九州電力株式会社玄海原子力発電所原
子炉設置変更許可申請(1 号、2 号、3
号及び 4 号原子炉施設の変更) の概要
について

平成 11 年 7 月

(5) 変更理由

第 1 図 原子炉容器上部ふたの新旧比較

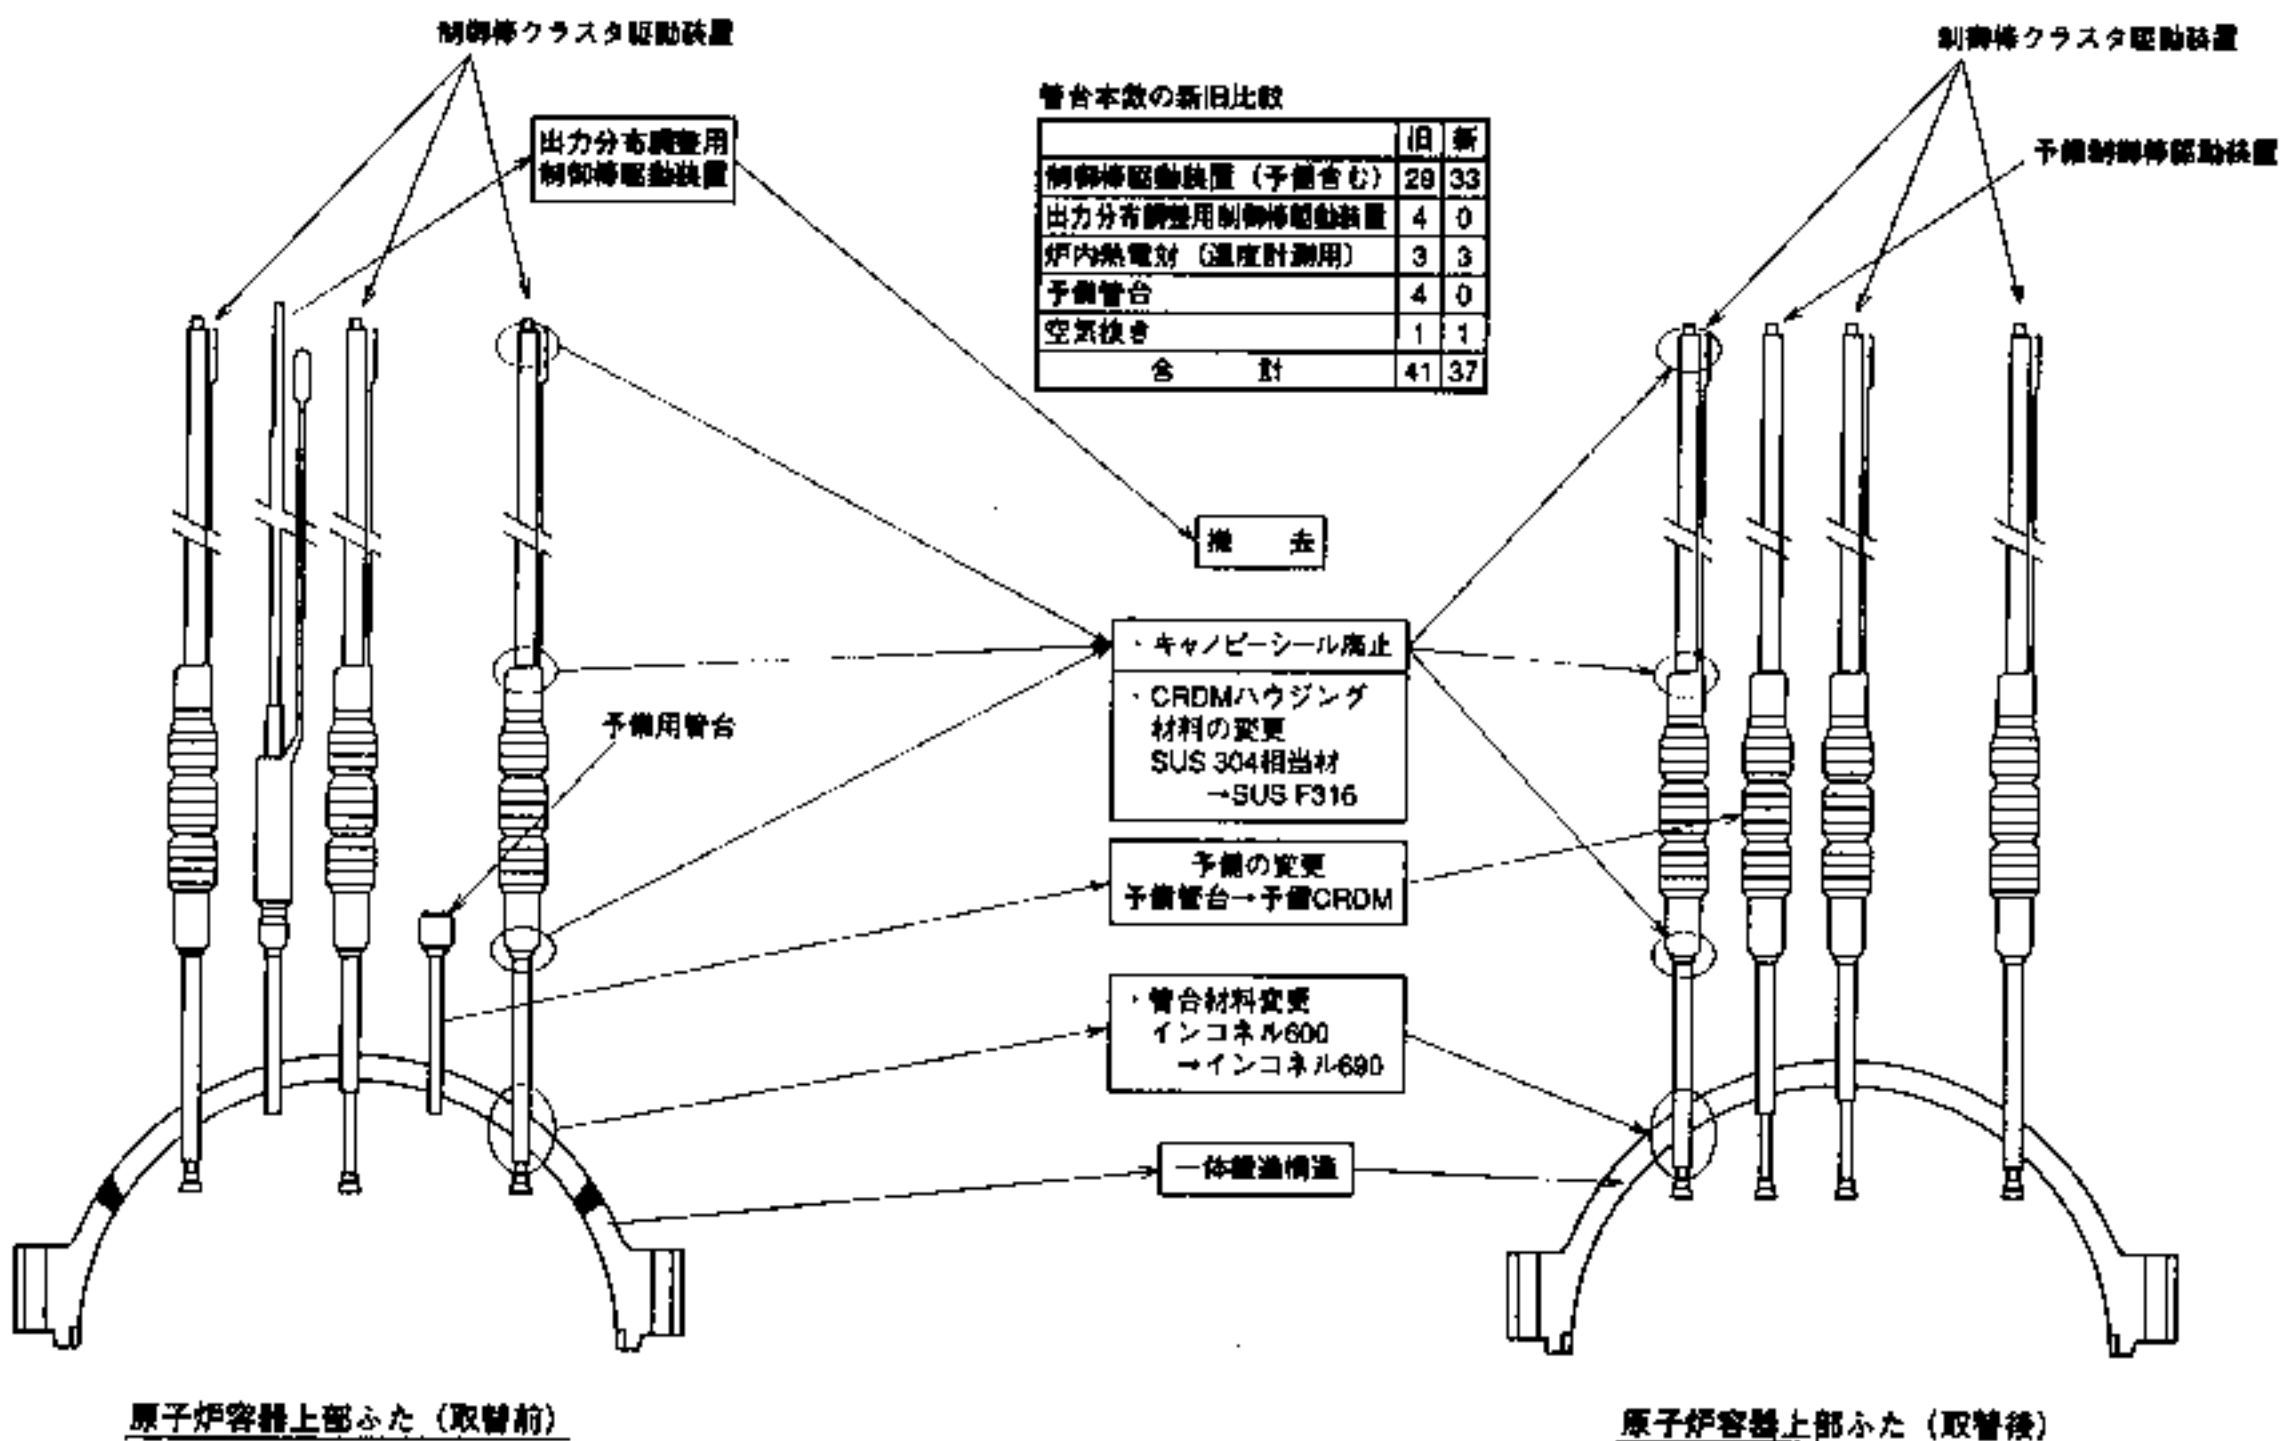
a. 出力分布調整用制御棒クラスタ駆動装置の撤去 (1号及び2号炉)

出力分布調整用制御棒クラスタは、炉心内の軸方向出力分布の最適化及びキセノン振動の抑制を目的に設置したが、その後実プラントの実績及び解析により出力分布調整用制御棒クラスタを使用しなくても炉心の安全性及び運転の裕度が十分確保されることがわかったため、1号炉及び2号炉とも出力分布調整用制御棒クラスタは撤去しており（平成4年8月設置変更許可分）、駆動装置はそのまま設置したままであった。

今回、1号炉及び2号炉の原子炉容器上部ふたの取替えに際し、出力分布調整用制御棒クラスタ駆動装置を設けていない原子炉容器上部ふたを設置するため、出力分布調整用制御棒クラスタ駆動装置に係る記載を削除する。

原子炉容器上部ふたの取替前後の比較を第1図に示す。

第2図 現蒸気発生器と取替用蒸気発生器の比較

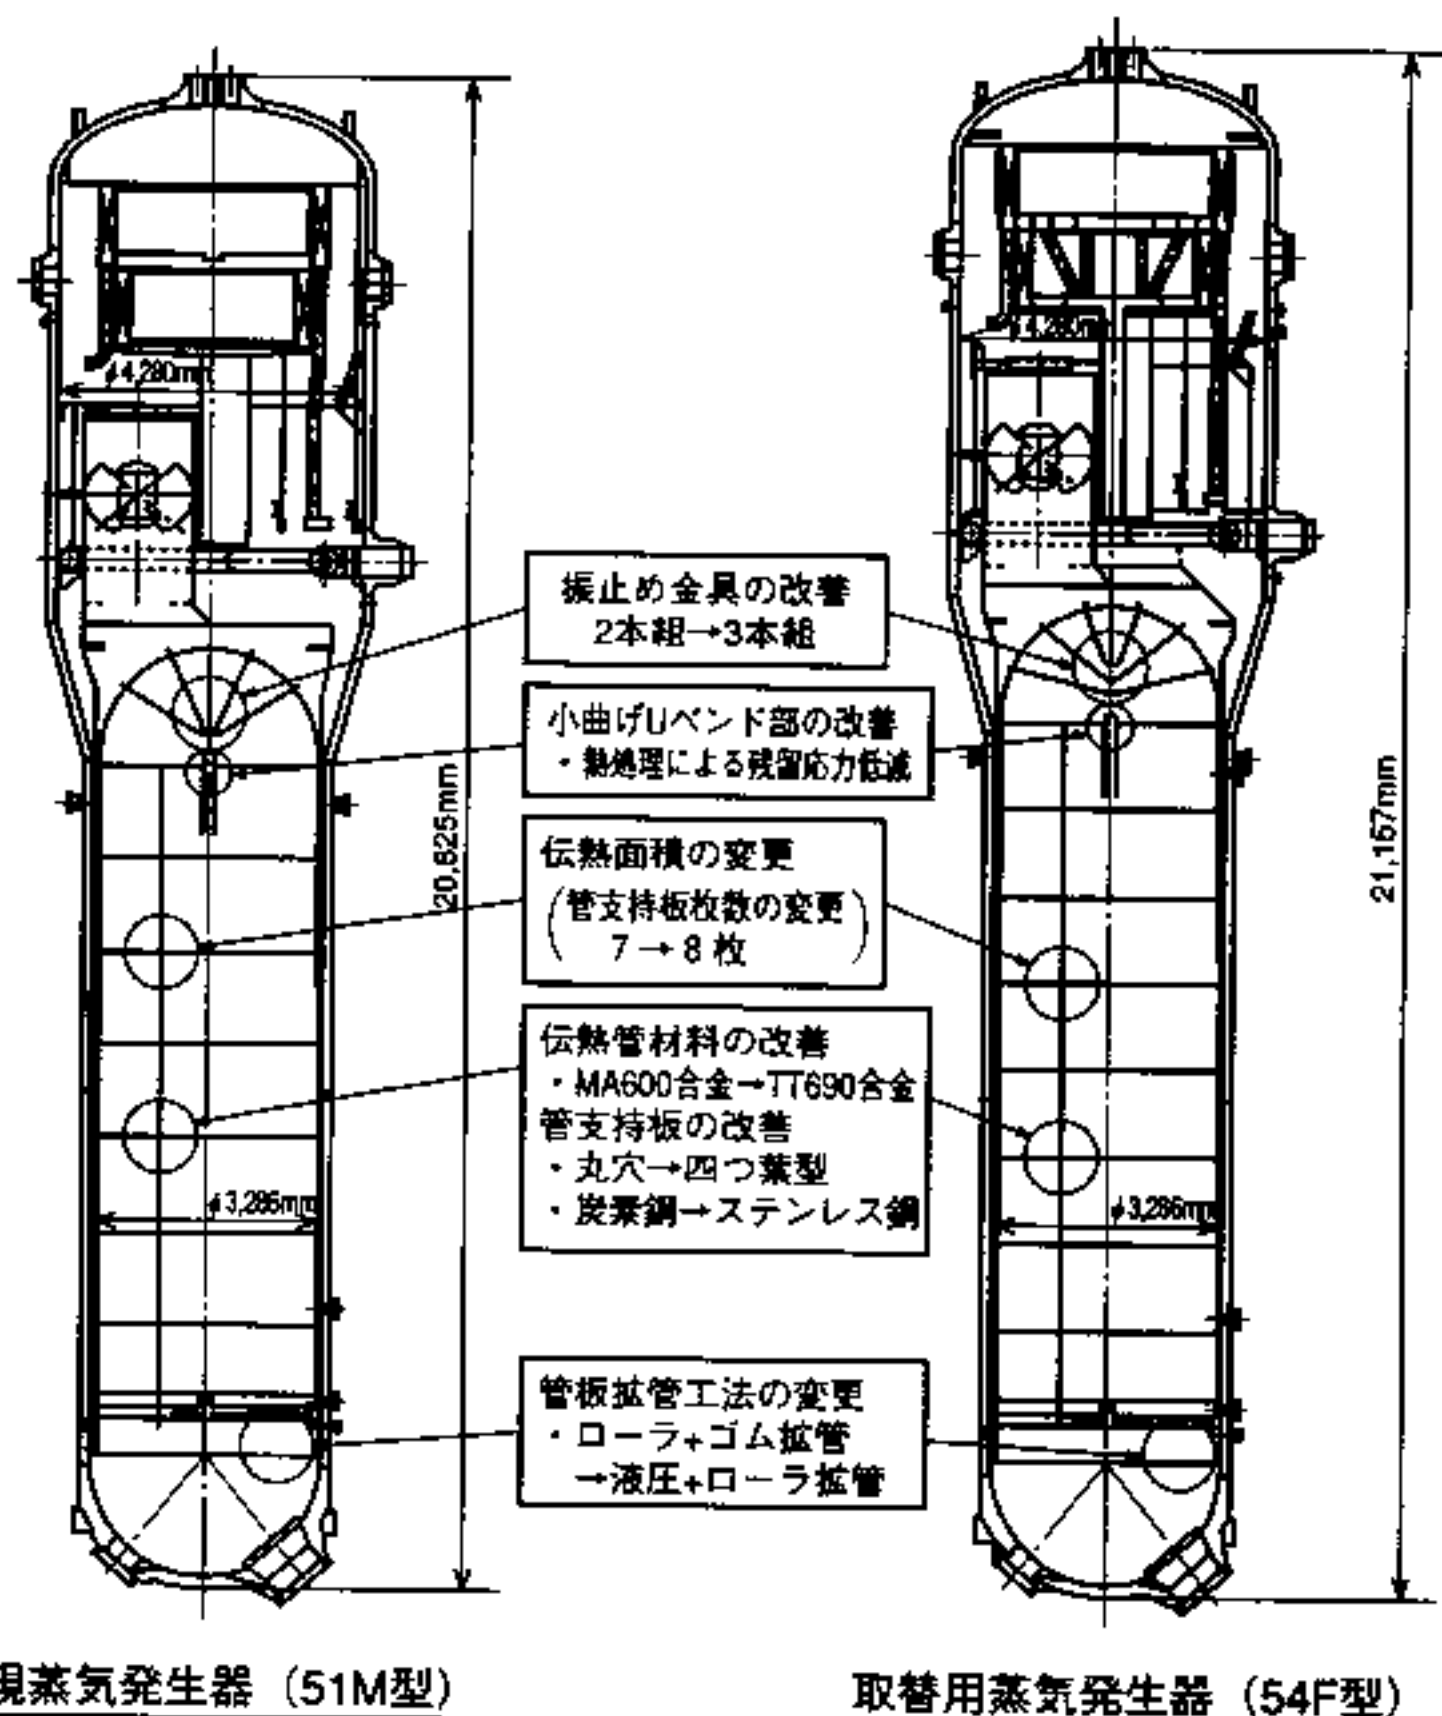
b. 蒸気発生器の取替え (2号炉)

2号炉の蒸気発生器については、一部の伝熱管の管板拡張部に損傷が発見され、今後同様な損傷が認められる可能性が否定できず、このままでは補修作業に伴う被ばくの増大、定期検査期間の増大による稼働率の低下が考えられることから、蒸気発生器を取り替えることとする。

蒸気発生器の取替前後の比較を第2図に示す。

第3図 蒸気発生器保管庫の設置場所

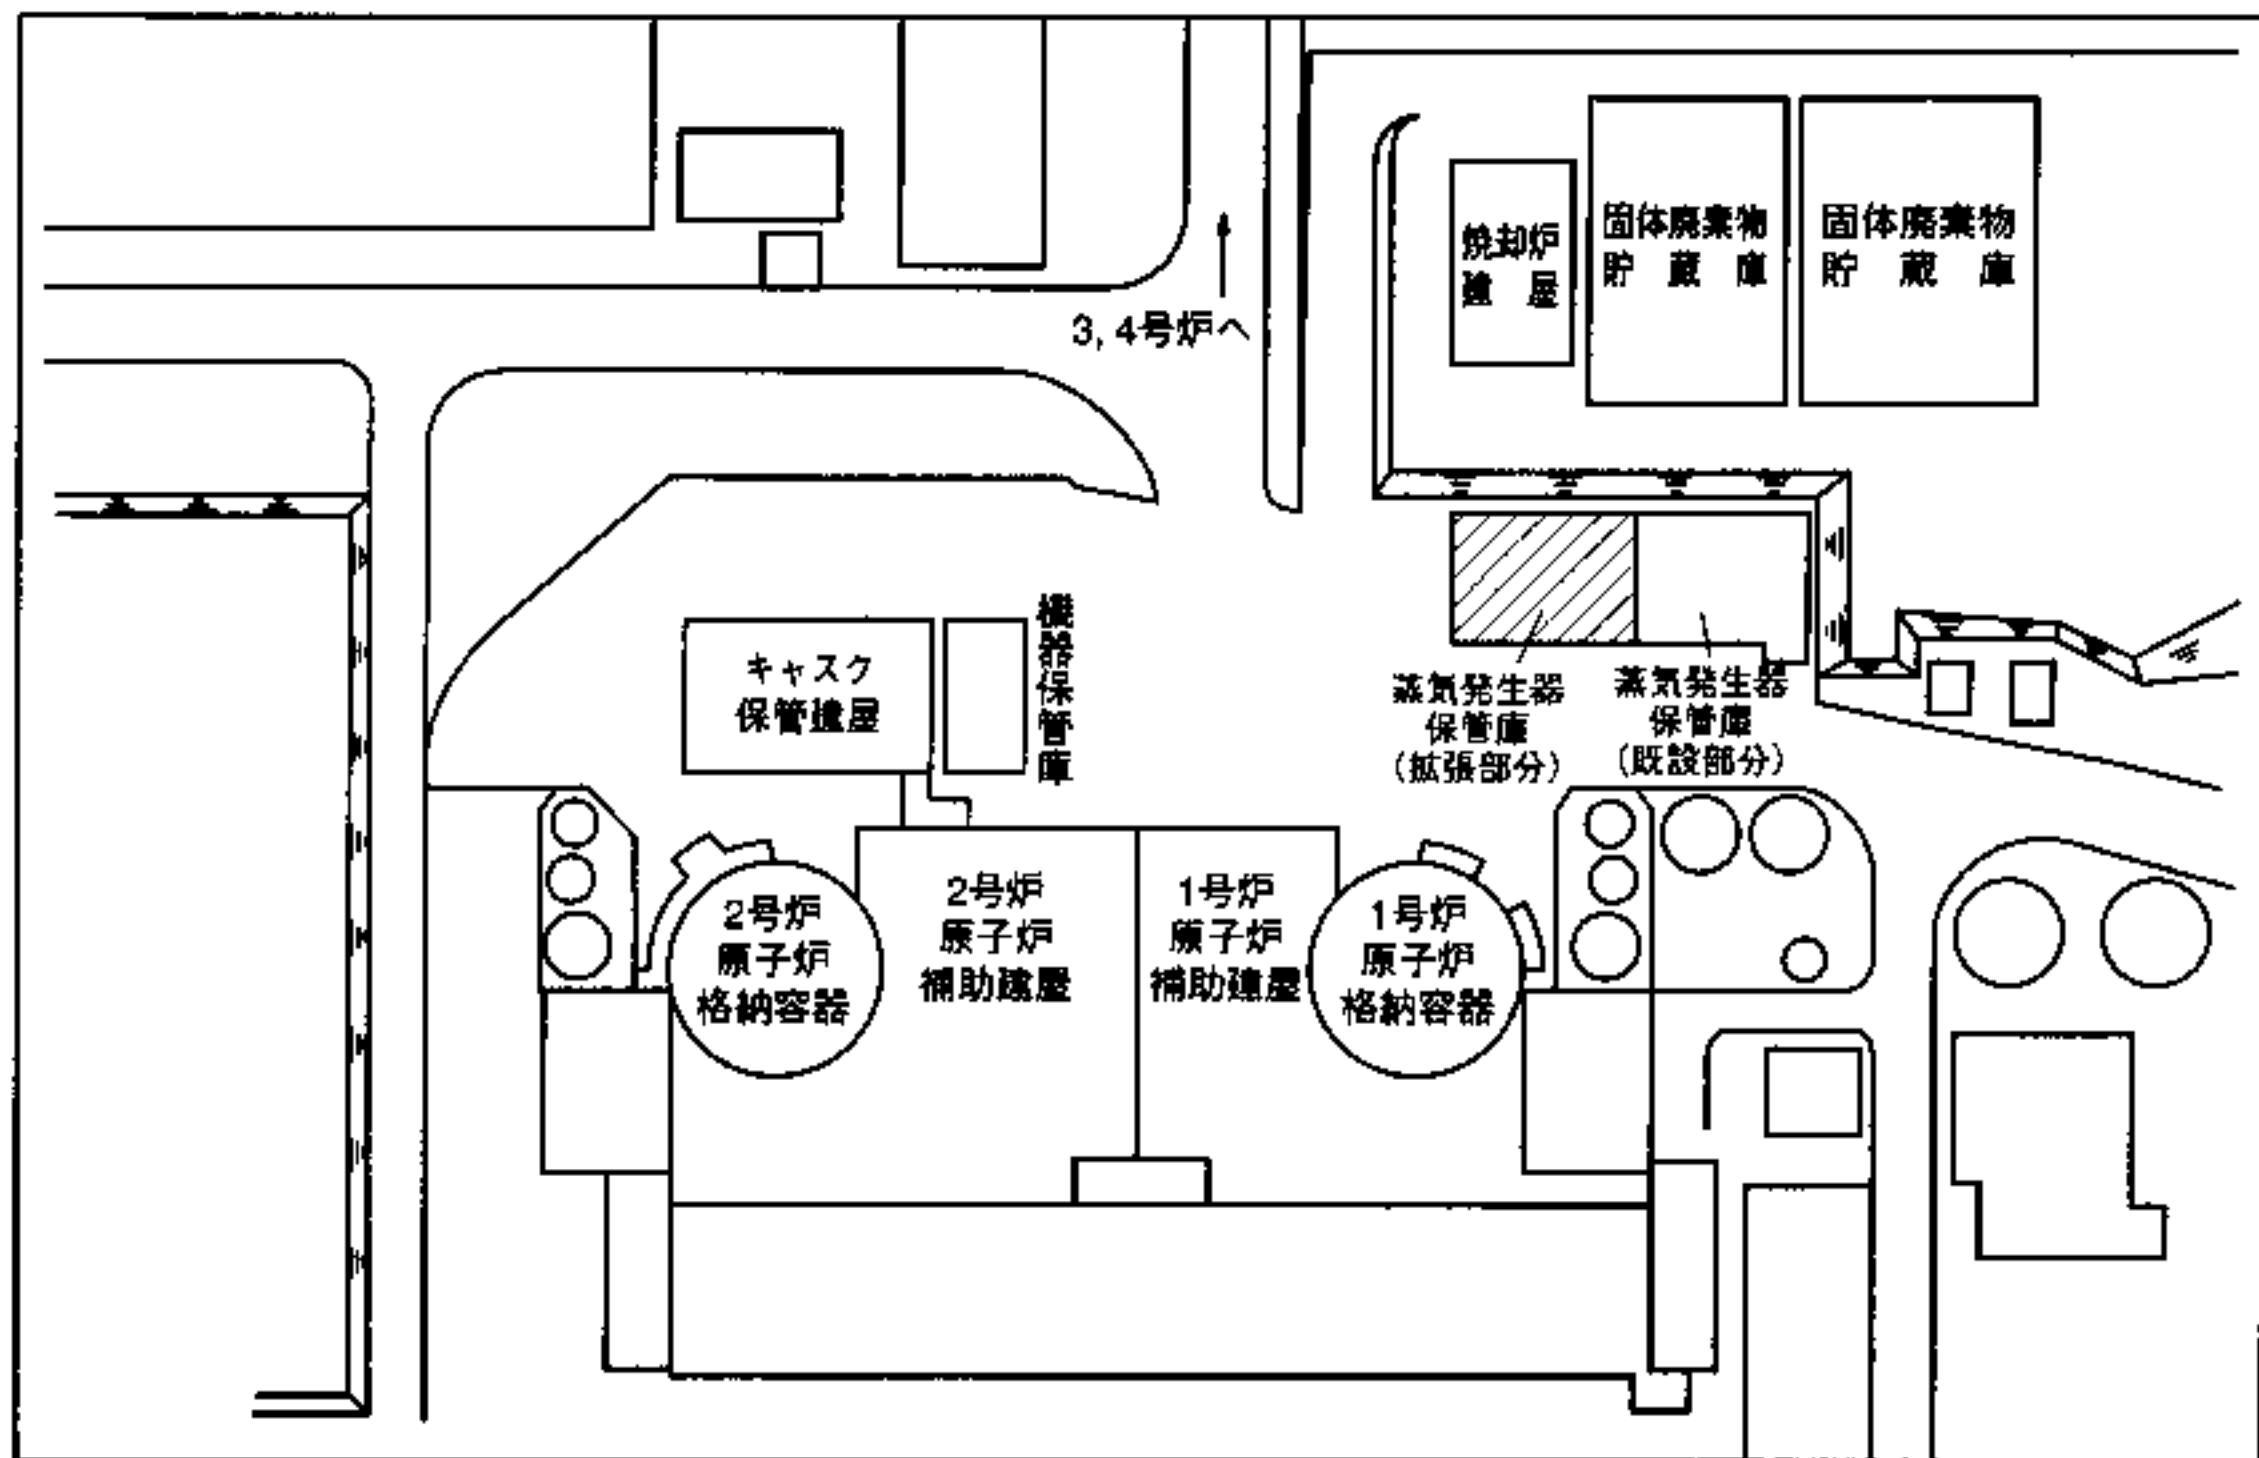
1号炉及び2号炉の原子炉容器上部ふたの取替え並びに2号炉の蒸気発生器の取替えに際し、取り外した原子炉上部ふた及び蒸気発生器等を1号炉蒸気発生器保管庫に貯蔵するため、既設の1号炉蒸気発生器保管庫(面積約600m²)を拡張し貯蔵保管能力を向上させる(拡張後面積約1,200m²)とともに、同保管庫を1号炉及び2号炉共用とするよう保管対象物の記載を変更する。

変更後の蒸気発生器保管庫の設置場所及び保管庫内配置を第3、4図に示す。
